DETERMINAZIONE DEL DIRIGENTE SERVIZIO VIA/VINCA 11 giugno 2025, n. 260

[ID VIP 10919] - Parco eolico denominato “MONTESECCO”, costituito da 14 aerogeneratori di potenza unitaria pari a 6,6 MW, per una potenza complessiva di 92,4 MW, da realizzarsi nei Comuni di Chieuti (FG) e Serracapriola (FG), incluse le relative opere di connessione alla RTN.

Proponente: REPSOL MONTEPUCCIO 1 S.R.L.

Relazione tecnica a supporto dell'istruttoria sul progetto
ID_VIP 10919

Figura 2 – Interferenza degli aerogeneratori con l'area denominata "TIATI - TEANUM APULUM - CIVITATE E BASSA VALLE DEL FORTORE", dichiarata di notevole interesse pubblico e tutelata ai sensi dell'art. 136 del D. Lgs. 42/04

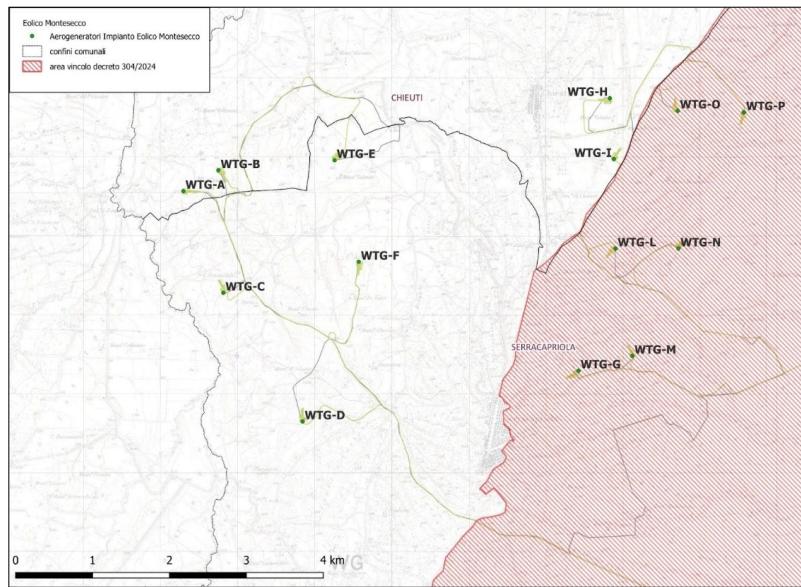
Gli aerogeneratori di progetto, **WTG-G, WTG-L, WTG-M, WTG-N, WTG-O e WTG-P ricadono** nel perimetro dell'area denominata "**TIATI - TEANUM APULUM - CIVITATE E BASSA VALLE DEL FORTORE**", dichiarata **di notevole interesse pubblico** ai sensi dell'art. 136, comma 1, lettere c) e d), dell'art. 138, comma 3, dell'art. 139, comma 1 e dell'art. 141, comma 1 del D.lgs. n. 42/2004, con Decreto del Ministero della Cultura del 13 novembre 2024.

Figura 3 – Interferenza degli aerogeneratori **WTG-A, WTG-B, WTG-C, WTG-D, WTG-E, WTG-F, WTG-G e WTG-M** con la Rete dei Tratturi

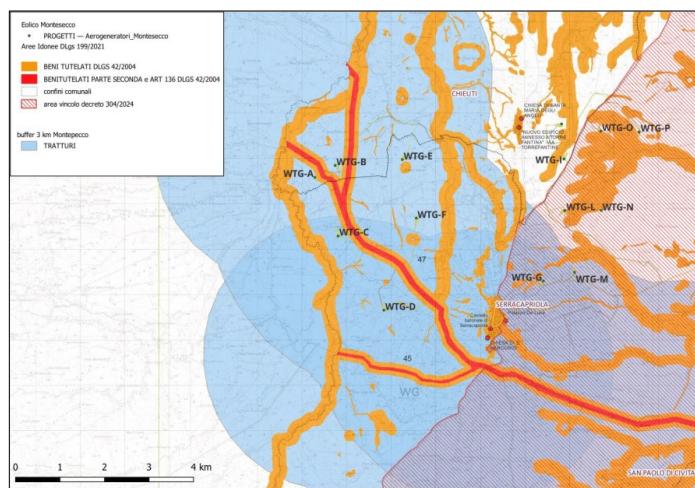
Gli aerogeneratori **WTG-A, WTG-B, WTG-C, WTG-D, WTG-E, WTG-F, WTG-G e WTG-M** interferiscono con l'area buffer di 3 km del tracciato del **Regio Tratturo Aquila – Foggia**. Inoltre, gli aerogeneratori **WTG-C, WTG-D, WTG-G e WTG-M** interferiscono anche con il **Regio Tratturo Ururi – Serracapriola**. Entrambi i tratturi sono classificati in **Classe A**, riconoscimento che ne attesta l'elevato valore storico e paesaggistico, attribuendo loro un vincolo di particolare rilevanza ai fini della tutela e della pianificazione territoriale. **Tali beni culturali rientrano nelle disposizioni di tutela previste dalla Parte II del Codice dei Beni Culturali e del Paesaggio (D.lgs. 42/2004).**

Figura 4 – Interferenza degli aerogeneratori con area buffer dei beni tutelati ai sensi della parte II del D. Lgs. 42/04

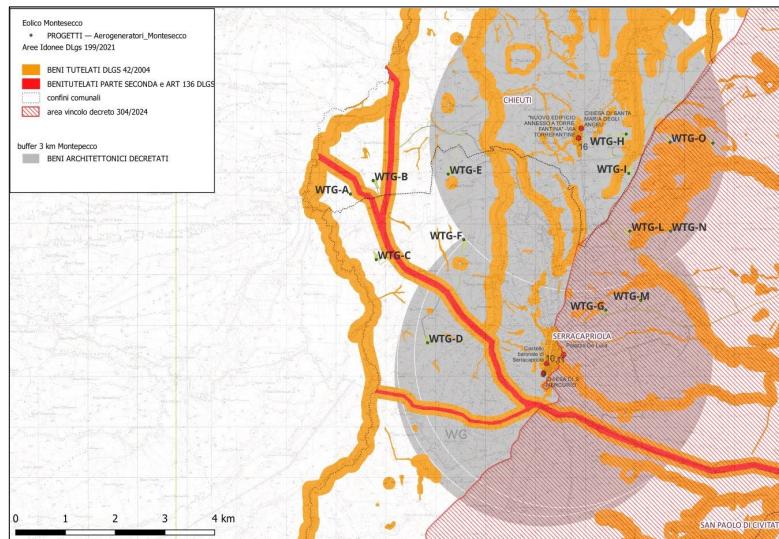
Gli aerogeneratori **WTG-D, WTG-E, WTG-F, WTG-H e WTG-I** interferiscono con area buffer di 3 km dei seguenti beni, tutelati dalla parte II del D.lgs. 42/04 (estratti dal portale <https://vincoliinrete.beniculturali.it/>):

Figura 5 – Interferenza degli aerogeneratori con area buffer dell' area tutelata con Decreto 304/2004

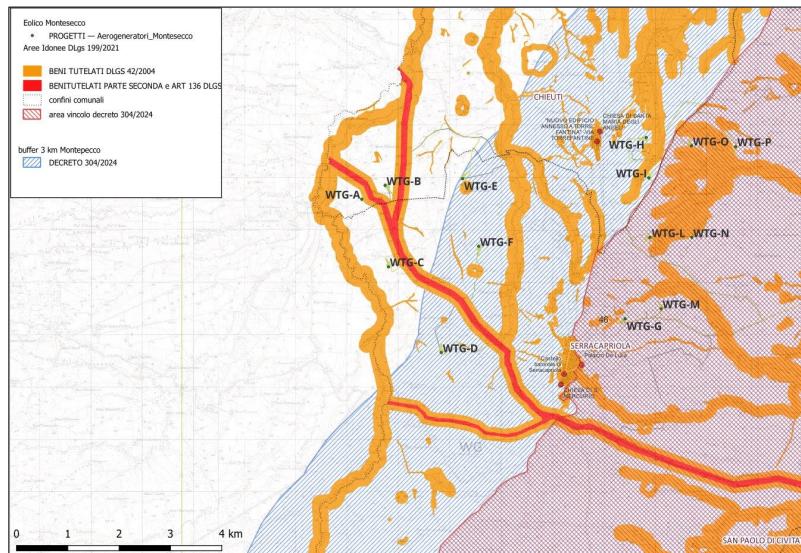
Gli aerogeneratori **WTG-D, WTG-E, WTG-F, WTG-H e WTG-I** interferiscono con l'area buffer di 3 km dell'area tutelata, con **Decreto 304/2024**, dall'art. 136 del D.lgs. 42/04.

Figura 6 – Sovrapposizione delle piazzele WTG-N e WTG-P con le fasce di rispetto dei boschi tutelati

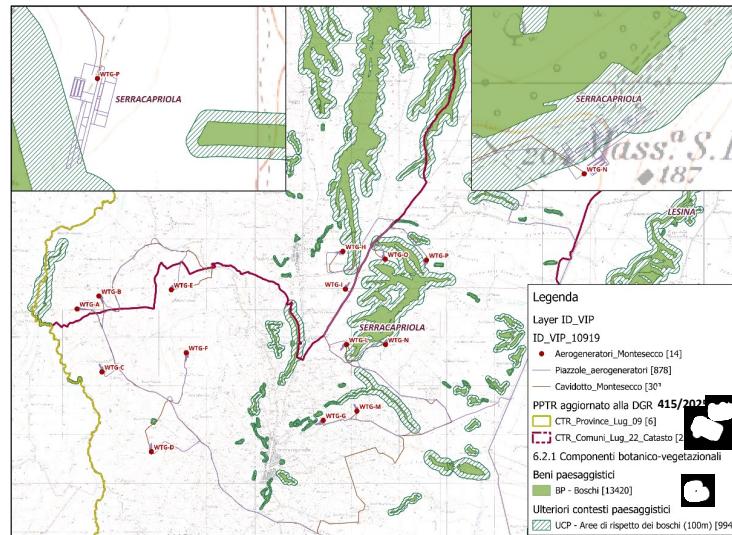
Tuttavia, dall'analisi cartografica emerge che le piazzele degli aerogeneratori **WTG-N** e **WTG-P** **interferiscono con le fasce di rispetto dei Boschi**, che rientrano tra le aree tutelate ai sensi dell'art. 142 del D.lgs. 42/2004. Tale interferenza implica una potenziale criticità da approfondire.

Figura 7 – Inquadramento dell’interferenza tra la piazzola dell’ aerogeneratore WTG-A e la Rete dei Tratturi in classe A, con dettaglio ingrandito sull’area di sovrapposizione

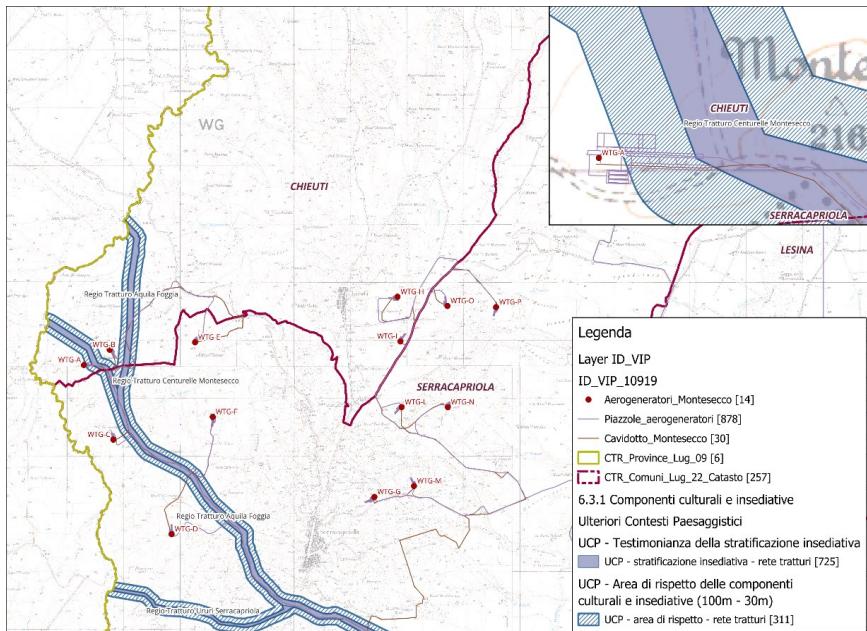
Sebbene l'analisi generale indichi l'assenza di tratturi e delle relative fasce di rispetto di 100 m all'interno dell'area di progetto, un approfondimento cartografico localizzato ha evidenziato che la **piazzola dell'aerogeneratore WTG-A interferisce puntualmente con il tracciato della Rete dei Tratturi in classe A**, come rappresentato nella Figura 7, che mostra un dettaglio ingrandito dell'area di sovrapposizione.

Tale discrepanza suggerisce la necessità di un **riesame puntuale della cartografia tematica utilizzata per le verifiche di compatibilità**, al fine di valutare eventuali adeguamenti progettuali o l'adozione di misure di tutela coerenti con il valore storico-paesaggistico del tratturo coinvolto.

Figura 8 – Sovrapposizione delle piazze WTG-B e WTG-P con i profili morfologici dei versanti

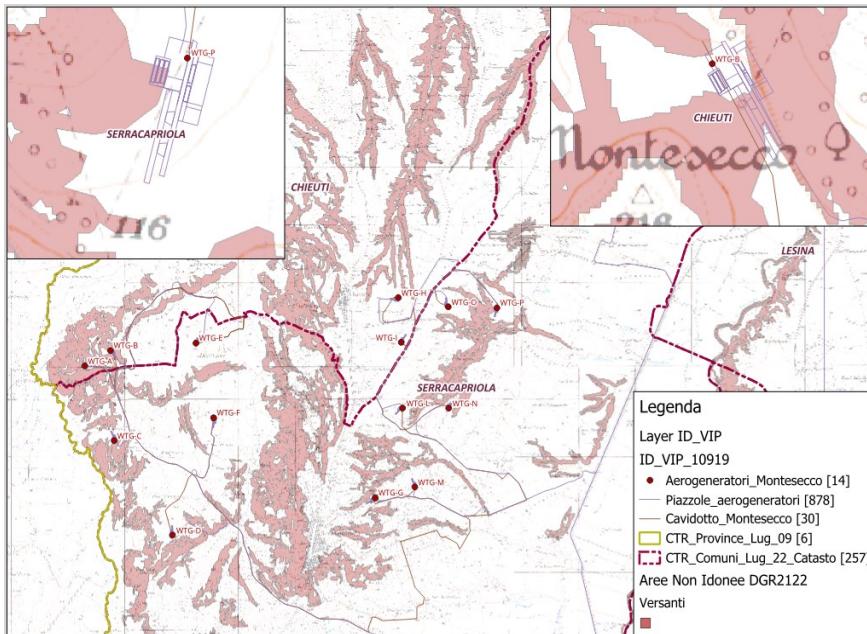
Tuttavia, l’analisi cartografica ha evidenziato che le piazze degli aerogeneratori **WTG-B** e **WTG-P** presentano una **sovraposizione con i profili morfologici dei versanti** come indicato Figura 8. Tale interferenza potrebbe comportare potenziali criticità in termini di stabilità geotecnica e idrogeologica, nonché implicazioni paesaggistiche.

L’adozione di misure di mitigazione adeguate sarà fondamentale per garantire la compatibilità dell’intervento con le caratteristiche morfologiche del sito e con le normative vigenti.

Figura 3 – Stralcio Arene Non Idonee FER DGR 2122

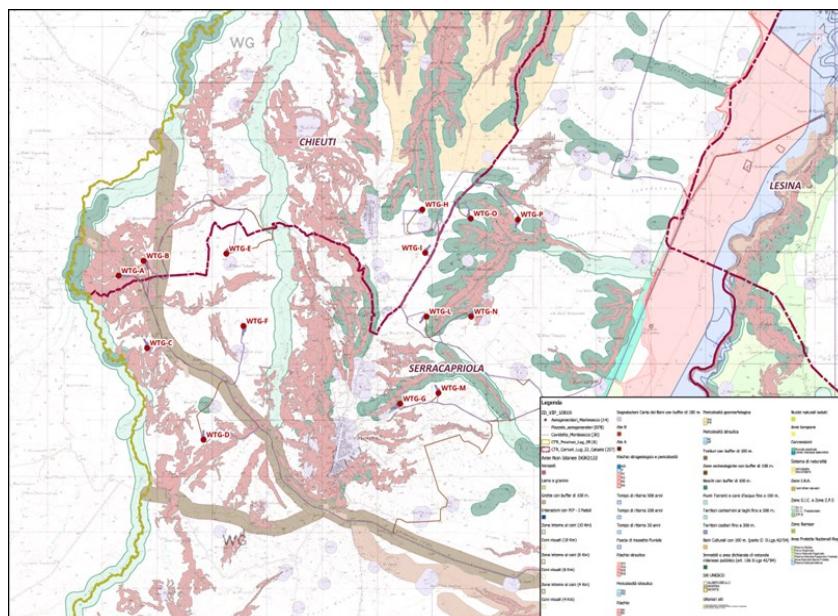
Nella documentazione esaminata non è presente uno studio specifico sulla presenza di colture agricole di pregio né un'analisi sull'eventuale interferenza del progetto con produzioni riconosciute ai sensi delle certificazioni di qualità (I.G.P., I.G.T., D.O.C., D.O.P.). Tale mancanza non consente di valutare l'impatto potenziale del progetto su sistemi produttivi agricoli di rilevanza territoriale.

L'area individuata per l'impianto proposto, pertanto, rientra solo parzialmente tra quelle considerate non idonee come stabilito dal regolamento regionale n. 24 del 2010. Inoltre, risulta essenziale integrare la documentazione con evidenze concrete che attestino l'assenza di produzioni agricole di qualità certificata (Biologico, D.O.P., I.G.P., S.T.G., D.O.C., D.O.C.G.) nelle aree interessate dal progetto.

Figura 9 – Estratto cartografico delle aree non idonee: RR 24/2010 della Regione Puglia, ripreso dal PPCP di Foggia

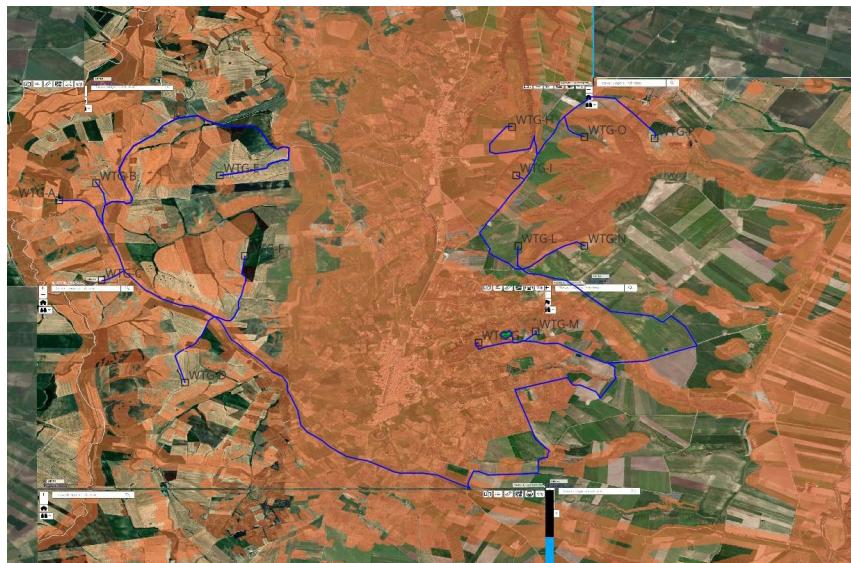
NOTA: La consultazione del **Piano Paesaggistico Comunale di Foggia (PPCP)**, integrata con la georeferenziazione della cartografia in scala 1:18.056 come riportato nella Relazione Paesaggistica (QQR-WND-025- REL022), ha evidenziato che gli aerogeneratori **WTG-G, WTG-H e WTG-I risultano localizzati all'interno di aree classificate come non idonee alla realizzazione di impianti eolici**, ai sensi della categoria **E4d** del Regolamento Regionale n. 24/2010 della Regione Puglia.

Tale classificazione è stata confermata e, in alcuni casi, ulteriormente ampliata dallo stesso **PPCP**, che recepisce le previsioni regionali in materia di tutela del paesaggio e le rafforza con specifiche prescrizioni comunali, volte a garantire una maggiore protezione delle componenti ambientali e paesaggistiche.

Figura 10 – TAVOLA DISTANZA_RECIPROCA_TRA LE TURBINE_3D_E_5D

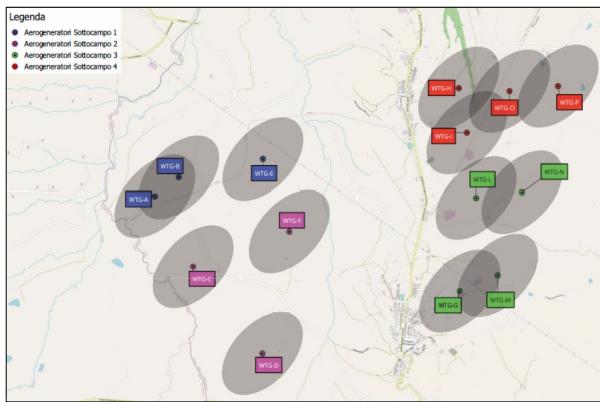
- Distanza minima tra aerogeneratori di 5-7 volte il diametro dell'aerogeneratore in direzione del vento prevalente e 3-5 in direzione perpendicolare;
- Il requisito non è soddisfatto. (172 m x 5= 860 m - 172 m x 3 = 516 m) (TAVOLA DISTANZA RECIPROCA TRA LE TURBINE 3D E 5D)

Figura 11 – Inquadramento recettori

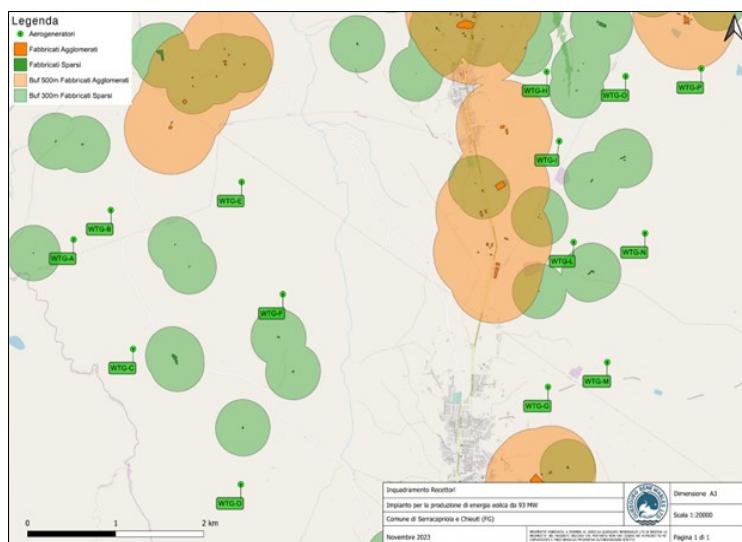
Il requisito risulta soddisfatto. Tutti i fabbricati ricadono al di fuori del buffer di 200 metri. (TAVOLA INQUADRAMENTO RECETTORI)
